“İZMİR ELEKTRİK FABRİKASI NE OLMAK İSTER ?” ULUSAL ÖĞRENCİ MİMARİ FİKİR PROJESİ YARIŞMASI

SIRA	PROJE GÖRSELİ	ELEME	DEĞERLENDİRME	RUMUZ
1		1	Tarihi yapıya minimum müdahale yaklaşımının tutarlı bir biçimde benimsenmiş olması ve mevcut yapının özgün iç mekan kurgusunun önerilen yeni programla örtüşmesi olumlu olarak değerlendirilmiştir. Yapının kuzeyinde açık mekanda kentsel ilişki ağına eklenen kamusal alan oluşturma çabası, bu alandaki mevcut endüstriyel izlerin yeni kullanım önerilerine entegre edilmesi, özellikle eski boru hattının mekansal bir üretim bandı olarak yeniden kurgulanması olumlu bulunmuştur. Üretim pilleri ile geçmişe referans verme ve kentliyle üretim odaklı etkileşimli bir bağ kurma çabası başarılı bulunmakla birlikte, bu modüllerin yakın çevreye ve kente sızabilme potansiyellerinin yeterince araştırılmamış olması eleştirilmiştir. Proje bu değerlendirmeler sonucunda oy birliğiyle Eşdeğer Mansiyon Ödülüne değer görülmüştür.	40589 EŞ DEĞER MANSİYON
		2		
		3		
		4		
2		1	Mevcut yapı ile kurulan ilişki ve çevreye/ bağlama özgü değerlerin gözetilmesi, önerilen fikir ve senaryoların sunum ve ifadesindeki yeterlilik, programa dair önerilerin varlığı ile bu önerilerin gel

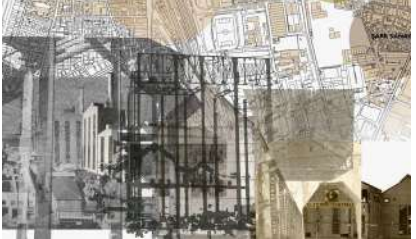
SIRA	PROJE GÖRSELİ	ELEME	DEĞERLENDİRME	RUMUZ
6		1	Mevcut yapının giriş bölümünde yıkılan yerin yeniden inşa edilirken sembolik bir arayış içine girilmesi olumlu karşılanmakla birlikte, müdahalenin iç mekan ile ilişkisinin yetersiz kalması eleştirilmiştir.	81612
		2		
		3		
		4		
7		1	Fikirdeki süreç vurgusu, sunum, zamana bağlı olarak mekanın dönüşümüne izin veren tasarım fikri olumlu bulunmakla birlikte, dış alanlarda kurulan birimler, çevre ilişkileri, mekânsal senaryolar, zaman ve mekana ilişkin olası potansiyellerin oluşmamış olması eleştirilmiştir.	31824 TEŞVİK ÖDÜLÜ
		2		
		3		
		4		
8		1	Kentle ilişkilendirme çabası olumlu bulunmakla birlikte, bina ile kamusal alan arasında ilişkinin kurulamaması ve önerilen ofis programı eleştirilmiştir.	17459
		2		
		3		
		4		
9		1	Açık okul önermesi, sunuş, mekan yorumları, grafik anlatım, kentsel ölçekte yapılan araştırmalar, yarı açık ve açık mekan ilişkileri olumlu bulunmakla birlikte, şematik gösterimlerde ifadesi yapılan boşluğun mekânlarda karşılığını bulamaması eleştirilmiştir. Yapının içinde yeni bir kesit üretmek mevcut yapıyı yeniden kurma arayışı olumlu olmakla birlikte, bu fikrin plan düzleminde kurulma biçimi gerçeğe ulaşamamıştır.	74685 JÜRİ ÖZEL ÖDÜLÜ

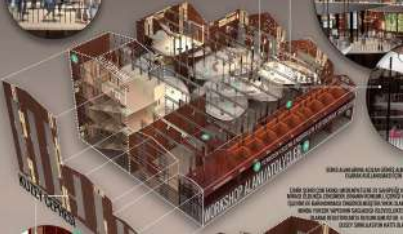
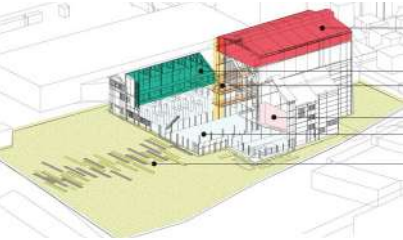
SIRA	PROJE GÖRSELİ	ELEME	DEĞERLENDİRME	RUMUZ
96		1	Mevcut yapı ile kurulan ilişki ve çevreye/ bağlama özgü değerlerin gözetilmesi, önerilen fikir ve senaryoların sunum ve ifadesindeki yeterlilik, programa dair önerilerin varlığı ile bu önerilerin gelişkinlik düzeyi gibi temel kriterler üzerinden yapılan değerlendirme sonrasında elenmiştir.	68247
		2		
		3		
		4		
97		1	Kentsel mekana ilişkin önerileri ve bulunduğu bağlama yönelik müdahale kararları ile kamusal alanda ve iç mekanda yaratıldığı mekanların niteliği olumlu bulunmuştur. Yenilikçi ve deneysel iç mekan kurgusu içinde yaratılan, tarihsel mekanın iç boşluğunda kabağa dokunmadan asılmış obje etkisi başarılı bulunmuştur. Ancak bu yaratıcı ve deneysel yaklaşımın, tarihi yapının yıkılan bölümünü yeniden inşa ederken sürdürülmemesi eleştirilmiştir. Suyun bir bellek ögesi olarak alana alınması olumlu bulunmakla birlikte, su düzenlemesinin yapının kent belleğindeki ana yönelimine aykırı konumlanması eleştirilmiştir. Kentsel ölçekte önerdiği kamusal mekanların oluşturulması sürecinde yakın çevrede benimsenen “temizleme” yaklaşımının, bölgenin bellek izlerini yok ediyor olması olumsuz bulunmuştur. Proje bu değerlendirmeler sonucunda oy çokluğuyla (5-2) Eşdeğer Mansiyon Ödülüne değer görülmüştür.	71935 EŞ DEĞER MANSİYON

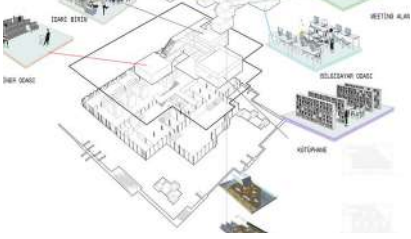
SIRA	PROJE GÖRSELİ	ELEME	DEĞERLENDİRME	RUMUZ
106		1	Mevcut yapı ile kurulan ilişki ve çevreye/ bağlama özgü değerlerin gözetilmesi, önerilen fikir ve senaryoların sunum ve ifadesindeki yeterlilik, programa dair önerilerin varlığı ile bu önerilerin gelişkinlik düzeyi gibi temel kriterler üzerinden yapılan değerlendirme sonrasında elenmiştir.	86314
		2		
		3		
		4		
107		1	Mevcut yapı ile kurulan ilişki ve çevreye/ bağlama özgü değerlerin gözetilmesi, önerilen fikir ve senaryoların sunum ve ifadesindeki yeterlilik, programa dair önerilerin varlığı ile bu önerilerin gelişkinlik düzeyi gibi temel kriterler üzerinden yapılan değerlendirme sonrasında elenmiştir.	76942
		2		
		3		
		4		
108		1	Mevcut yapının rasyonel iç mekan kurgusuna farklı bir biçimsel dil ile getirdiği öneri olumlu bulunmakla birlikte, iç mekandaki müdahale ve program önerisinin yeterince olgunlaşmamış olması, tasarım yaklaşımının iç mekan düzenlemeleri ile sınırlı kalması ve kentsel-kamusal mekana ilişkin bir öneri geliştirememesi eleştirilmiştir.	16073 TEŞVİK ÖDÜLÜ
